**Dotyczy:** wydania warunków branży drogowej budowy drogi dla rowerów wzdłuż ul. Prądnickiej dla inwestycji pn.: „Zapewnienie ciągłości ruchu rowerowego wzdłuż ul. Prądnickiej na wysokości przystanku „Nowy Kleparz 09” i wykonanie połączenia rowerowego z Parkiem Kleparskim w ramach Programu Budowy Ścieżek Rowerowych”.

#### Warunki techniczne w zakresie branży drogowej:

**Dotyczy** wydania warunków technicznych dla zadania, pn.: „Zapewnienie ciągłości ruchu rowerowego wzdłuż ul. Prądnickiej, na wysokości przystanku 'Nowy Kleparz 09', i wykonanie połączenia rowerowego z Parkiem Kleparskim”.

**Dotyczy:** Warunki techniczne budowy dedykowanego oświetlenia przejścia dla pieszych/przejazdu rowerowego oraz oświetlenia nowej ścieżki rowerowej wzdłuż ul. Prądnickiej w Krakowie dla zadania pn. „Zapewnienie ciągłości ruchu rowerowego wzdłuż ul. Prądnickiej na wysokości przystanku „Nowy Kleparz 09” i wykonanie połączenia rowerowego z Parkiem Kleparskim w ramach Programu Budowy Ścieżek Rowerowych”.

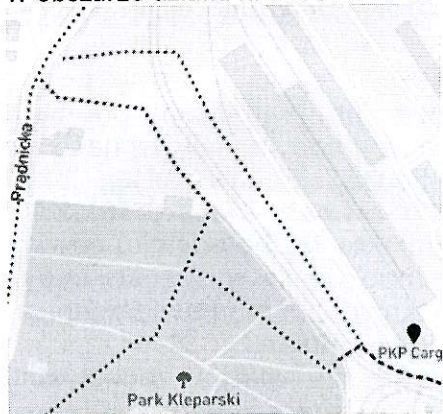
1. Drogi dla rowerów pomiędzy Pętlą tramwajową „Kamienna” a ul. Prądnicką należy projektować po północno - wschodniej stronie torowiska, proponujemy przebieg zgodnie z poniższym szkicem (orientacyjna trasa zaznaczona kolorem czerwonym), w obszarze działki nr 232/18 K-45
